ÚZEMNÍ PLÁN MĚSTA BRNA

Textová část Odůvodnění

Kapitola 18 Rozhodnutí o námitkách (včetně odůvodnění)

Svazek Nc8 *(s osobními údaji)*

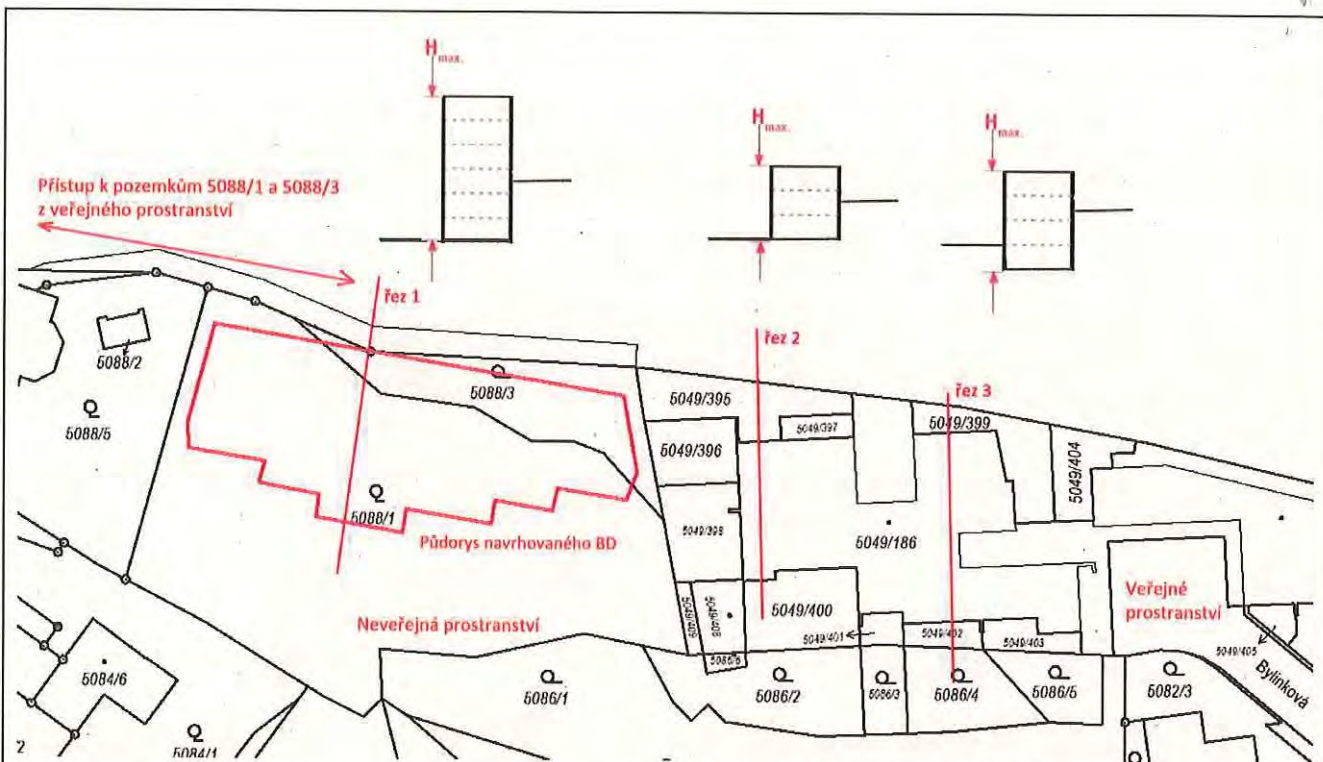
Příkladem může být oblast ulice Chmelnice a Bylinková v Líšni. Poslední nezastavěné pozemky jsou 5088/1 a 5088/3. V upraveném návrhu ÚPmB je v oblasti povoleno B/r2, maximum jsou 3 podlaží (10 m) a jedno ustupující podlaží. Maximální výška budovy se bude počítat z horní hrany údolí, tedy zcela opačně než u stávající výstavby. Rozdílný způsob výpočtu výšky budov z upraveného návrhu ÚPmB umožní realizovat až 6podlažní budovu.

Konkrétně uvádím, že majitelům okolním pozemků, byl majitelem pozemků 5088/1 a 5088/3 představen koncept výstavby bytového domu o 5 podlažích. Viz obrázek níže.

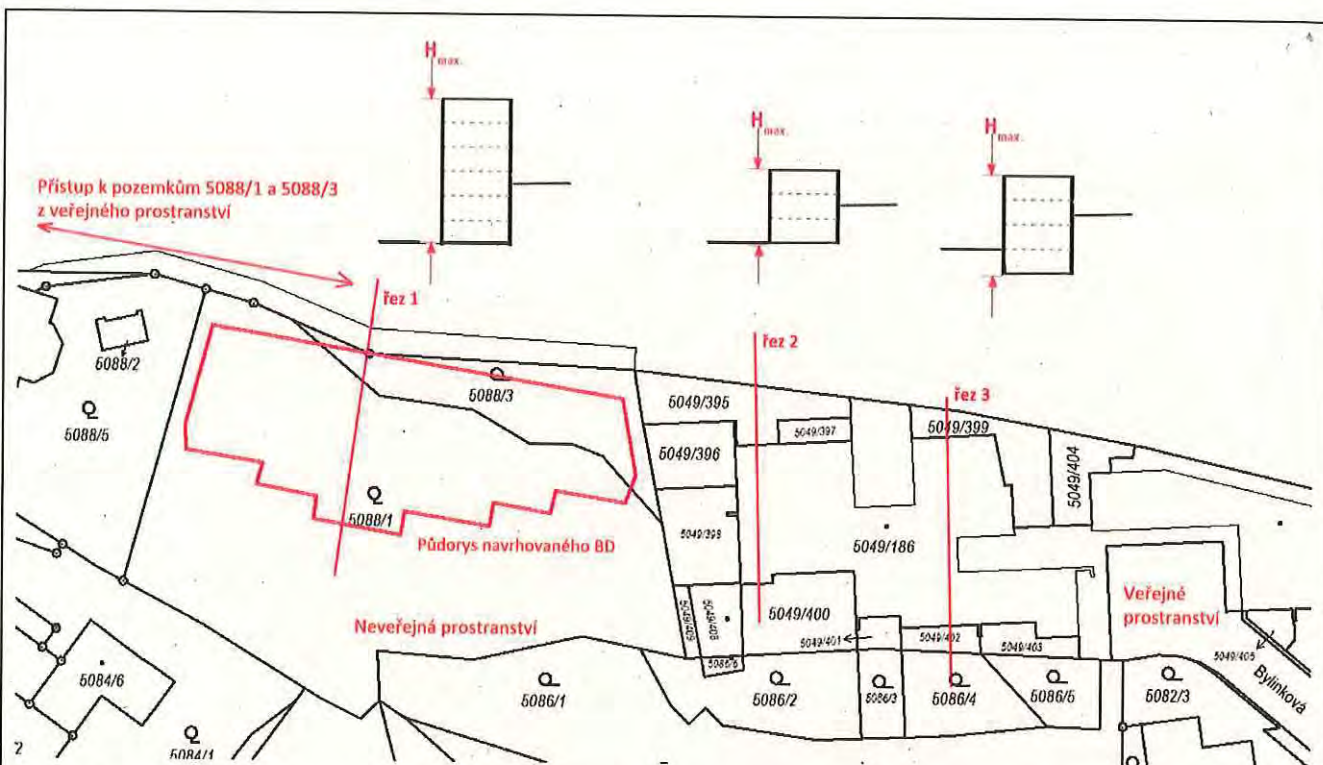
Příkladem může být oblast ulice Chmelnice a Bylinková v Líšni. Poslední nezastavěné pozemky jsou 5088/1 a 5088/3. V upraveném návrhu ÚPmB je v oblasti povoleno B/r2, maximum jsou 3 podlaží (10 m) a jedno ustupující podlaží. Maximální výška budovy se bude počítat z horní hrany údolí, tedy zcela opačně než u stávající výstavby. Rozdílný způsob výpočtu výšky budov z upraveného návrhu ÚPmB umožní realizovat až 6podlažní budovu.

Konkrétně uvádím, že majitelům okolním pozemků, byl majitelem pozemků 5088/1 a 5088/3 představen koncept výstavby bytového domu o 5 podlažích. Viz obrázek níže.

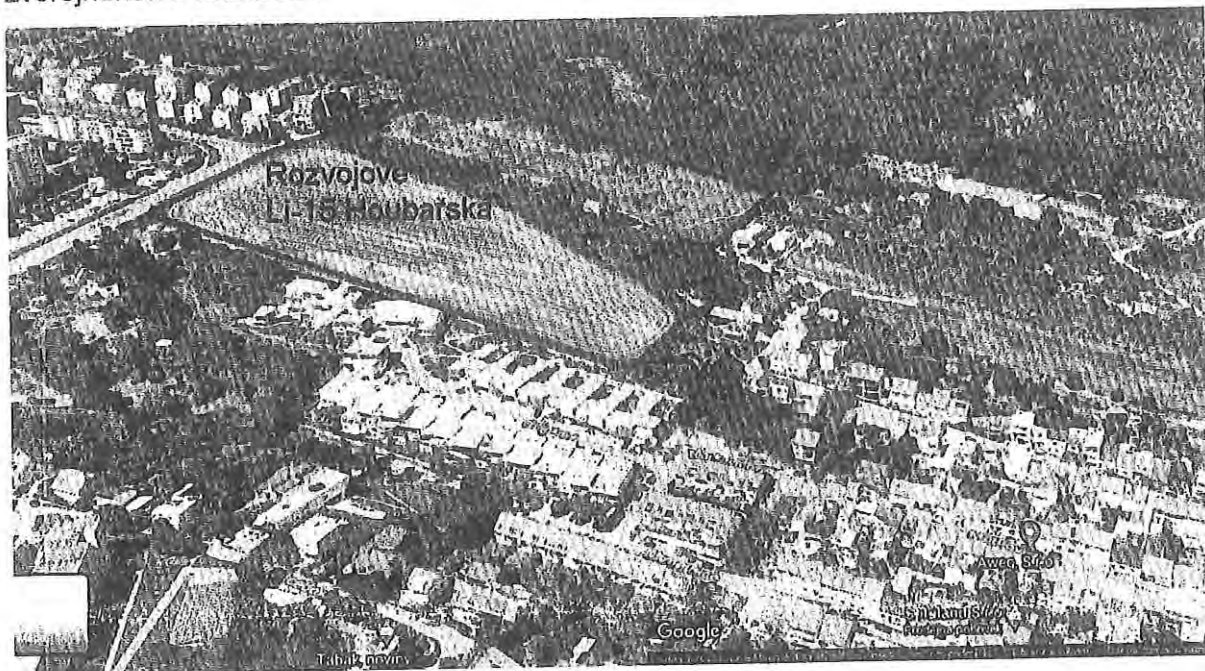
Bez zcela jasných pravidel nebude ÚPmB naplňovat požadavky stanovené pro územní plánování zákonem.

Proto požadují, aby metodika výpočtu výšky budovy byla založena na běžně užívané praxi, a to výpočtem od nejnižšího bodu přílehlého terénu.

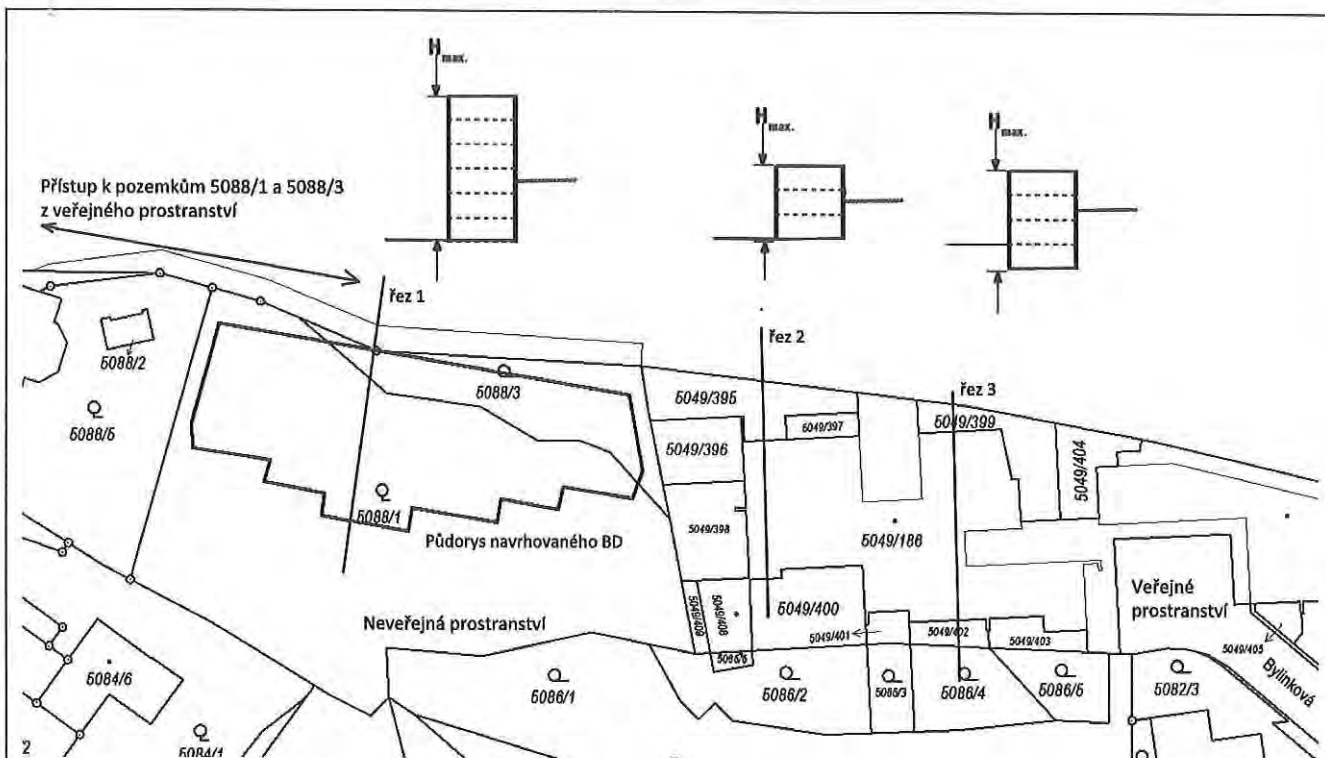
Příkladem může být oblast ulice Chmelnice a Bylinková v Lišni. Poslední nezastavěné pozemky jsou 5088/1 a 5088/3. V upraveném návrhu ÚPmB je v oblasti povoleno B/r2, maximum jsou 3 podlaží (10 m) a jedno ustupující podlaží. Maximální výška budovy se bude počítat z horní hrany údolí, tedy zcela opačně než u stávající výstavby. Rozdílný způsob výpočtu výšky budov z upraveného návrhu ÚPmB umožní realizovat až 6podlažní budovu.

Konkrétně uvádím, že majitelům okolním pozemků, byl majitelem pozemků 5088/1 a 5088/3 představen koncept výstavby bytového domu o 5 podlažích. Viz obrázek níže.

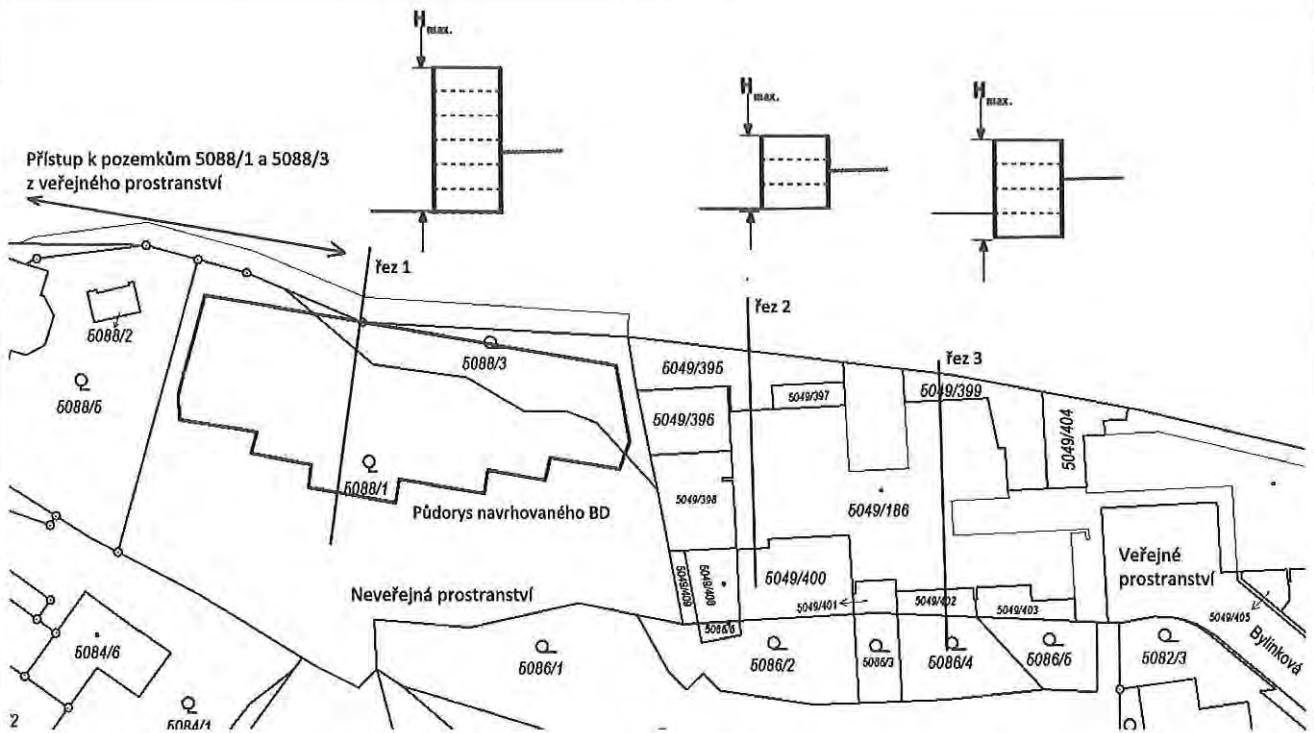
Příkladem může být oblast ulice Chmelnice a Bylinková v Lišni. Poslední nezastavěné pozemky jsou 5088/1 a 5088/3. V upraveném návrhu ÚPmB je v oblasti povoleno B/r2, maximum jsou 3 podlaží (10 m) a jedno ustupující podlaží. Maximální výška budovy se bude počítat z horní hrany údolí, tedy zcela opačně než u stávající výstavby. Rozdílný způsob výpočtu výšky budov z upraveného návrhu ÚPmB umožní realizovat až 6podlažní budovu.

Konkrétně uvádím, že majitelům okolním pozemků, byl majitelem pozemků 5088/1 a 5088/3 představen koncept výstavby bytového domu o 5 podlažích. Viz obrázek níže.

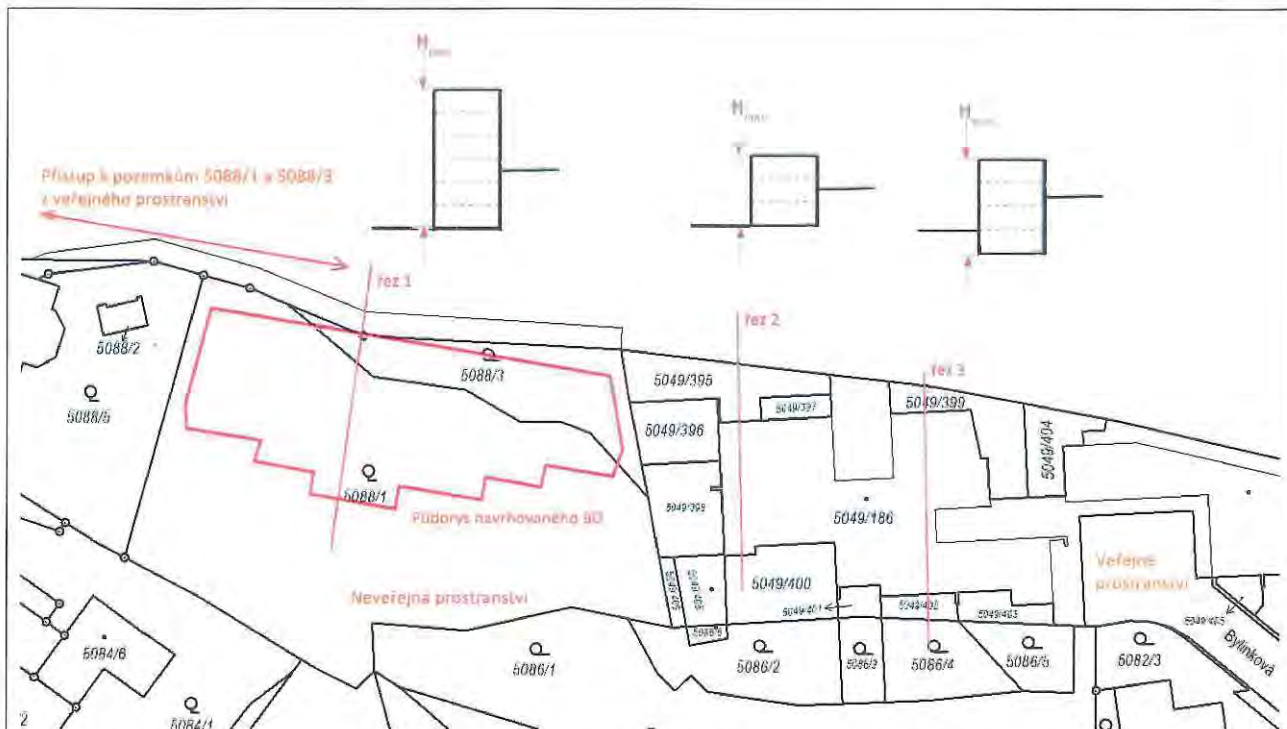
Příkladem může být oblast ulice Chmelnice a Bylinková v Líšni. Poslední nezastavěné pozemky jsou 5088/1 a 5088/3. V upraveném návrhu ÚPmB je v oblasti povoleno B/r2, maximum jsou 3 podlaží (10 m) a jedno ustupující podlaží. Maximální výška budovy se bude počítat z horní hrany údolí, tedy zcela opačně než u stávající výstavby. Rozdílný způsob výpočtu výšky budov z upraveného návrhu ÚPmB umožní realizovat až 6podlažní budovu.

Konkrétně uvádím, že majitelům okolních pozemků, byl majitelem pozemků 5088/1 a 5088/3 představen koncept výstavby bytového domu o 5 podlažích. Viz obrázek níže.

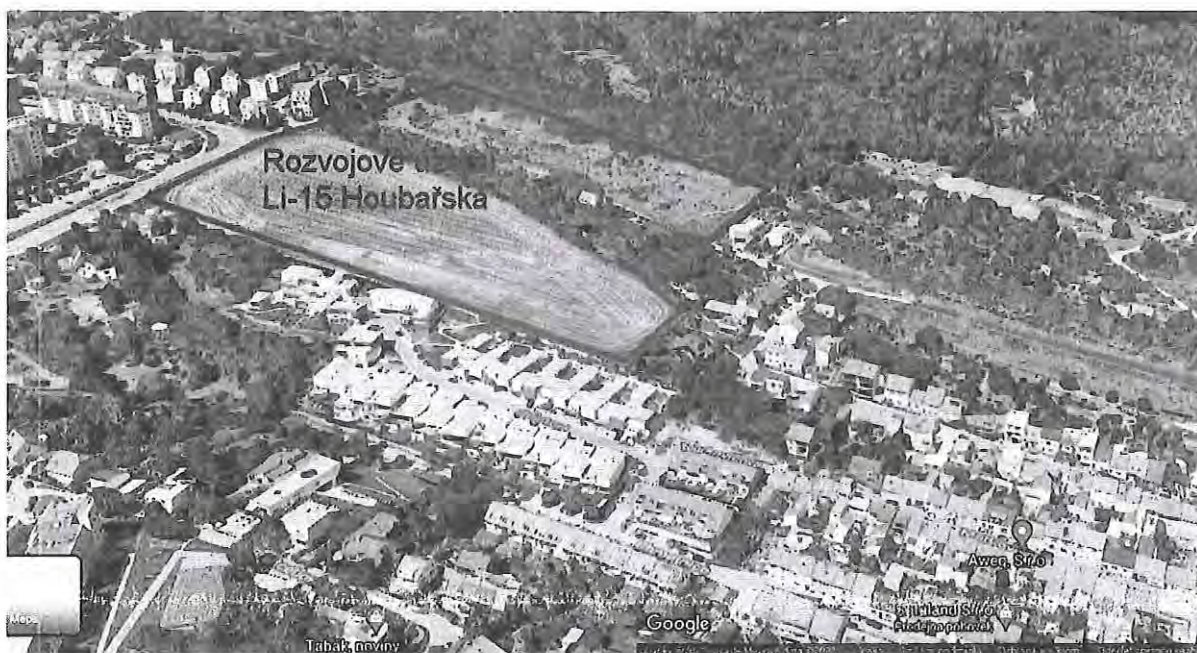
Proto požadují, aby metodika výpočtu výšky budovy byla založena na běžně užívané praxi, a to výpočtem od nejnižšího bodu přilehlého terénu.

Příloha č. 1 - Plánek s vyznačením oblastí, ke kterým je podána námítka

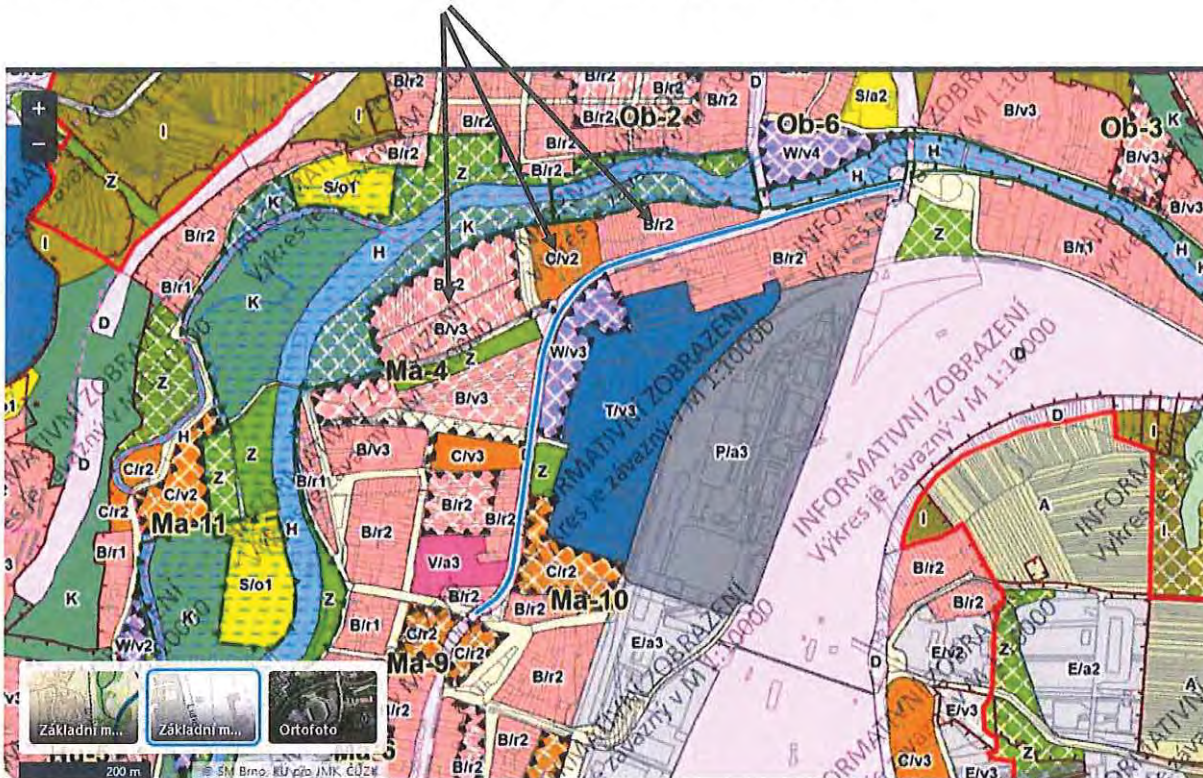
Z výše uvedené dokumentace není vůbec zřejmé, proč je akceptována pouze jediná varianta řešení POP, na základě vyhodnocení jakých skutečností a konkrétních zjištění, dále není zřejmé, zda byly posuzovány i jiné varianty řešení POP, příp. zda vůbec bylo o jiných variantách uvažováno. V dotčeném úseku má být liniové POP tvořeno zemní hrází, umístěnou na stávajících pozemcích v soukromém vlastnictví (viz příslušná výkresová dokumentace), přičemž tyto pozemky mají být vyvlastněny s odůvodněním, že jde o veřejně prospěšnou stavbu. V případě realizace této varianty by ~~několika ze stávajícím~~ vlastníků byly vyvlastněny ~~celé pozemky (zahrady), dalším~~ vlastníků pak ~~větší, příp. menší~~ části pozemků využívaných historicky jako zahrady a k individuální rekreaci. Tím zcela jistě dojde ke značnému snížení hodnoty uvedených nemovitostí a výraznému zhoršení kvality života obyvatel.

dotčených nemovitostí bude realizováno až při projednávání dokumentace pro územní rozhodnutí. Předpokládá se, že řešení bude v budoucnu dále zpřesňováno, případně mohou být zvažována i variantní řešení. To, že jsou v textové části Odůvodnění uvedeny konkrétní podklady, ze kterých se v době zpracování územního plánu vycházelo, neznamena, že v budoucnu nebude docházet k aktualizaci podkladů (např. zvažování stavu rozlivu povodně po realizaci úprav jezů, zpřesnění geodetických podkladů a případné modifikaci navržených úprav). Řešení konkrétních námitek vlastníků dotčených nemovitostí tak, aby byl minimalizován zásah do jejich práv bude realizováno až při projednávání dokumentace pro územní rozhodnutí. Tento způsob řešení je popsán v Textové části Odůvodnění (byl doplněn po prvním jednání). Citace: „Konkrétní technické řešení navržené koncepce protipovodňové ochrany (včetně umístění plánované liniové stavby PPO) bude v rámci podrobnějších stupňů dokumentace zpracováváno pro jednotlivé úseky dále upřesňováno na základě aktuálních podkladů s přihlédnutím k majetkoprávním poměrům v území, a to vždy tak, aby plnilo svou vodohospodářskou funkci.“
